## RESOLUCION N.º

### POR MEDIO DE LA CUAL SE APRUEBA UNA OBRA HIDRÁULICA Y SE TOMAN OTRAS DETERMINACIONES

**Expediente: 053180506982**

Asunto: Control y Seguimiento Ocupación de Cauce

**Ilustración 3 visita 15/05/2024**

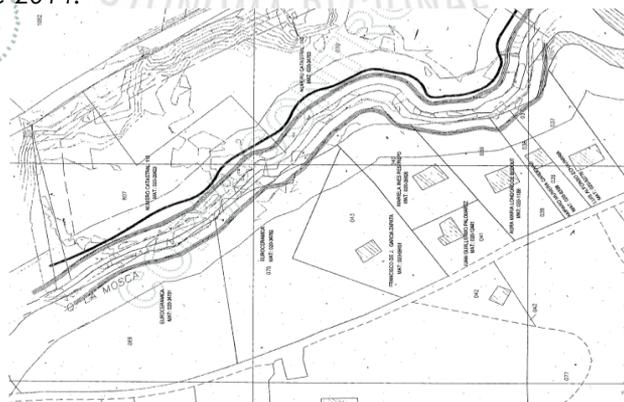
- En la verificación del inicio del Jarillón de la margen izquierda se puede observar que se realizó el retiro de un tramo cuya longitud es de 45 m aproximadamente (línea color rojo, ilustración 1), entre las coordenadas WGS84 75°26'13.24"O 6°15'27.86"N y 75°26'12.35"O 6°15'26.63"N . Esta actividad fue realizada entre la visita del 12 de marzo de 2024 y 15 de mayo de 2024. Y una vez compara las coordenadas se puede observar que el inicio del Jarillón de la margen derecha e izquierda están en la misma abscisa.

A continuación, se presenta el registro fotográfico del 12 de marzo de 2024, sin realizar la actividad del retiro de tramo adicional de Jarillón y el registro fotográfico del 15 de mayo de 2024 una vez realizado en mención. Adicionalmente en las ilustraciones 4 y 5 se puede observar la siembra del material vegetal sobre el Jarillón.
